**Forum mondial de l'harmonisation
des Règlements concernant les véhicules**

Groupe de travail de l'éclairage et de la signalisation lumineuse

Règlement n° 37 (Lampes à incandescence)**Proposition de complément 42 à la série 03 d'amendements
au Règlement n° 37****Communication de l'expert du Groupe de travail «Bruxelles 1952»
(GTB)***

Le texte ci-après, établi par l'expert du Groupe de travail «Bruxelles 1952» (GTB), vise à introduire les catégories de sources lumineuses WT(Y)21W et WT(Y)21/7W. Les modifications apportées au texte actuel du Règlement apparaissent en caractères gras pour les ajouts et en caractères biffés pour les suppressions.

Feuille WT21W/1

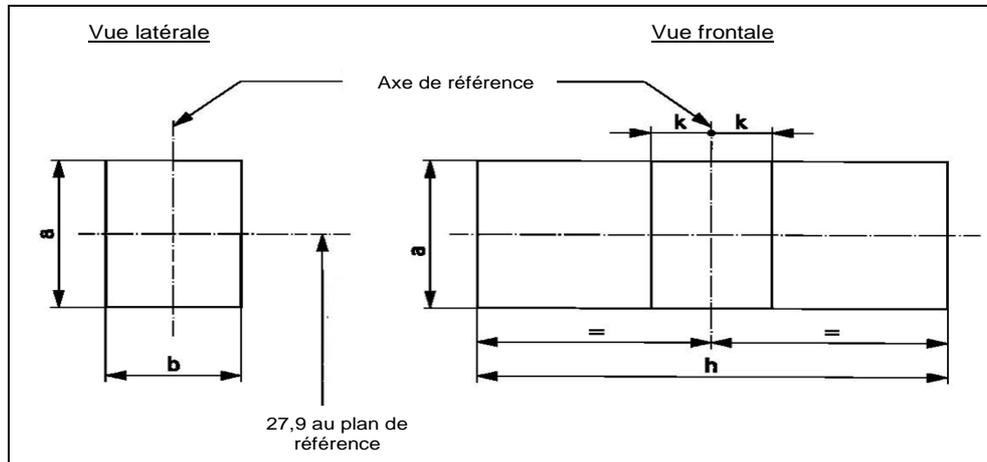
Insérer entre les feuilles WR21/5W/1 et WY2.3W/1 les nouvelles feuilles WT21W/1 à 2 et WT21/7W/1 à 3, libellées comme suit: (voir les pages ci-après):

Dimensions en mm		Lampe à incandescence de fabrication courante			Lampe à incandescence étalon 5/
		min.	nom.	max.	
e	12V		27,9 3/		27,9 ± 0,3
	24V	26,9	27,9	28,9	
f				7,5	7,5 + 0/-2
Déviation latérale 2/	12V			3/	0,0 ± 0,4
	24V			1,5	
β		75° 3/	90°	105° 3/	90° ± 5°
Culot: WT21W: [WUX2.5x16d] WTY21W:[WUY2.5x16d]		selon la Publication 60061 de la CEI			(feuille 7004-[...]-1) (feuille 7004-[...]-1)
Caractéristiques électriques et photométriques					
Valeurs nominales	Volts		12	24	12
	Watts		21		21
Tension d'essai	Volts		13,5	28,0	13,5
Valeurs normales	Watts		26,5 max.	29,7 max.	26,5 max.
	Flux lumineux	WT21W	460 ± 15 %		
		WTY2W	280 ± 20 %		
Flux lumineux de référence à 13,5 V environ:					Lumière blanche: 460 lm Lumière jaune-auto: 280 lm

3/ À contrôler au moyen d'un gabarit de position (feuille WT21W/2).

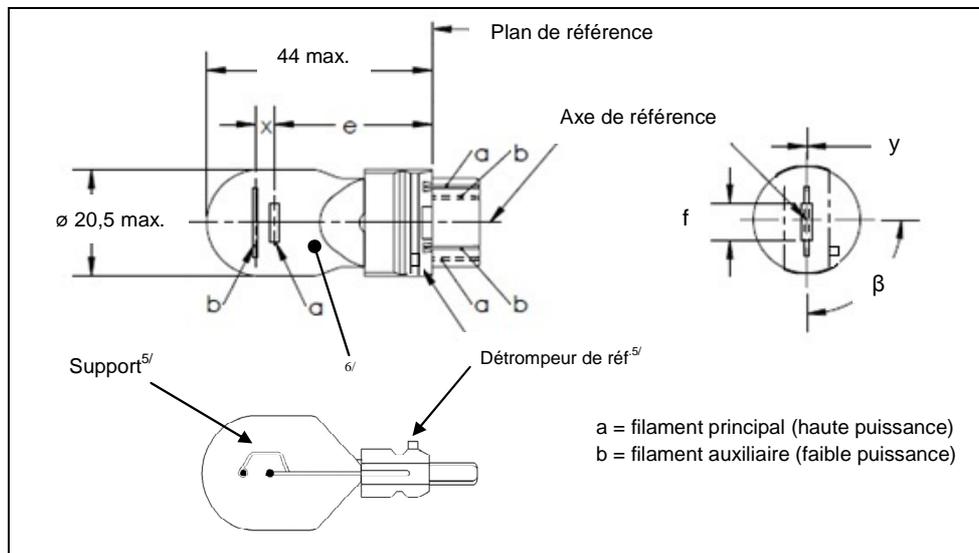
Cet essai permet de déterminer si une lampe à incandescence satisfait aux exigences en contrôlant que le filament est positionné correctement par rapport à l'axe de référence et au plan de référence et a un axe perpendiculaire, à $\pm 15^\circ$ près, au plan passant par le centre des détrompeurs et de l'axe de référence.

La lampe à incandescence étant placée culot en bas avec l'axe de référence vertical et le filament vue en bout, la projection du filament doit être située entièrement à l'intérieur d'un rectangle de hauteur «a» et de largeur «b» dont le centre est placé à la position théorique du centre du filament.
- 3 Vue frontale

- 3.1 La projection du filament doit être située entièrement à l'intérieur d'un rectangle de hauteur «a» et de largeur «h» centré sur la position théorique du centre du filament;
 - 3.2 Le centre du filament ne doit pas s'écarter de l'axe de référence d'une distance supérieure à «k».

Feuille WT21/7W/1

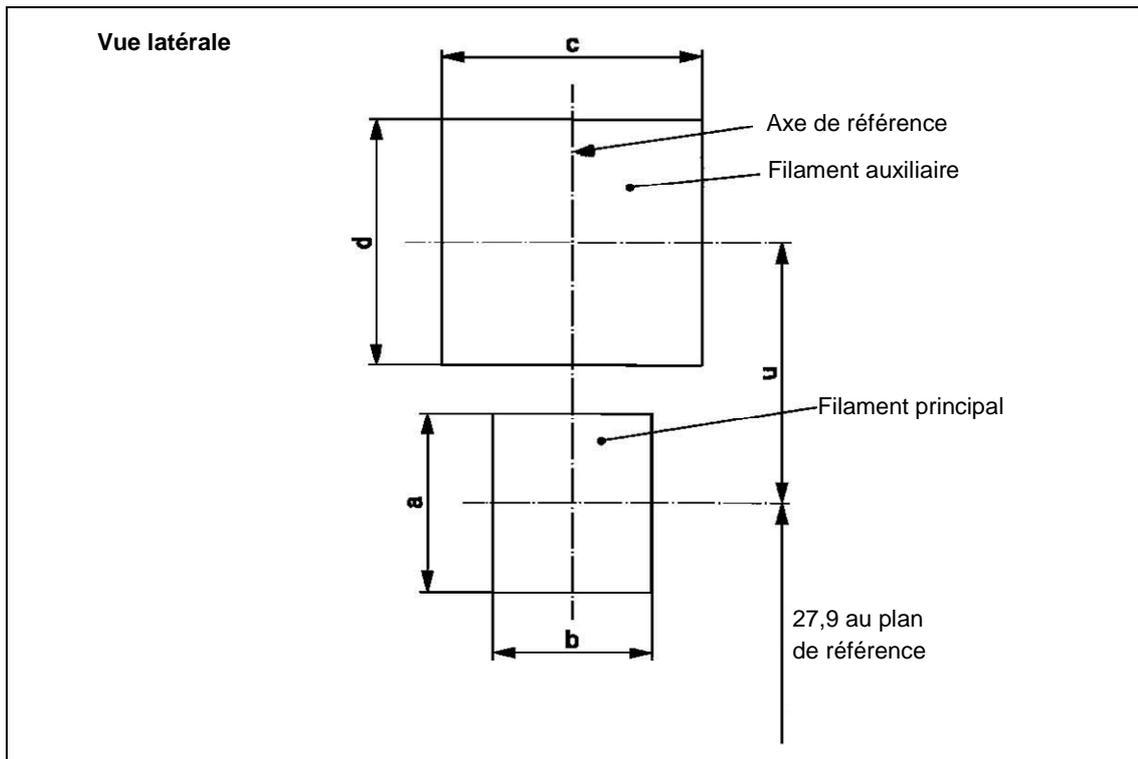
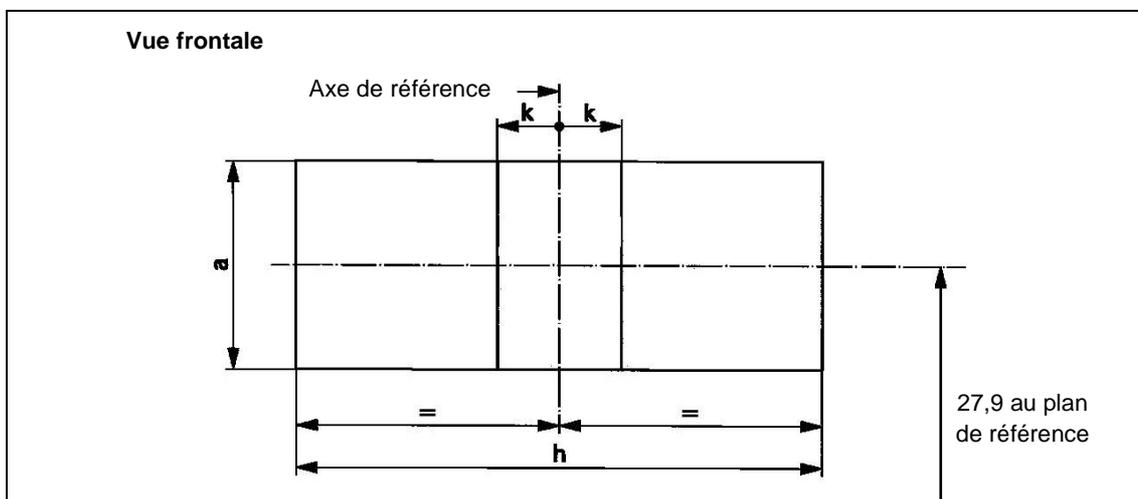
Dimensions en mm	Lampe à incandescence de fabrication courante 6/			Lampe à incandescence étalon 7/		
	min.	nom.	max.			
e		27,9 3/		27,9 ± 0,3		
f			7,5	7,5 + 0/-2		
Déviations latérales 2/			3/	0,0 ± 0,4		
x 4/		5,1 3/		5,1 ± 0,5		
y 4/		0,0 3/		0,0 ± 0,5		
β	75° 3/	90°	105° 3/	90° ± 5°		
Culot:	WT21/7W: [WZX2.5x16q] WTY21/7W: [WZY2.5x16q]			selon la Publication 60061 de la CEI (feuille 7004-[...]-1) (feuille 7004-[...]-1)		
Caractéristiques électriques et photométriques						
Valeurs nominales	Volts	12			12	
	Watts	21	7	21	7	
Tension d'essai	Volts	13,5			13,5	
Valeurs normales	Watts	26,5 max.	8,5 max.	26,5 max.	8,5 max.	
	Flux lumineux	440 ± 15 %	35 ± 20 %			
		280 ± 20 %	22 ± 20 %			
Flux lumineux de référence à 13,5 V environ:			Lumière blanche: 440 et 35 lm Lumière jaune-auto: 280 et 22 lm

- 2.1 La projection du filament principal doit être située entièrement à l'intérieur d'un rectangle de hauteur «a» et de largeur «b» dont le centre est placé à la position théorique du centre du filament;
 - 2.2 La projection du filament auxiliaire doit être située entièrement à l'intérieur d'un rectangle de largeur «c» et de hauteur «d» dont le centre est placé à une distance «u» au-dessus de la position théorique du centre du filament principal.

- 3.1 La projection du filament principal doit être située entièrement à l'intérieur d'un rectangle de hauteur «a» et de largeur «h» centré sur la position théorique du centre du filament;
- 3.2 Le centre du filament principal ne doit pas s'écarter de l'axe de référence d'une distance supérieure à «k»;
- 3.3 Le centre du filament auxiliaire ne doit pas s'écarter de l'axe de référence de plus de ± 2 mm ($\pm 0,4$ mm pour des lampes à incandescence étalon).
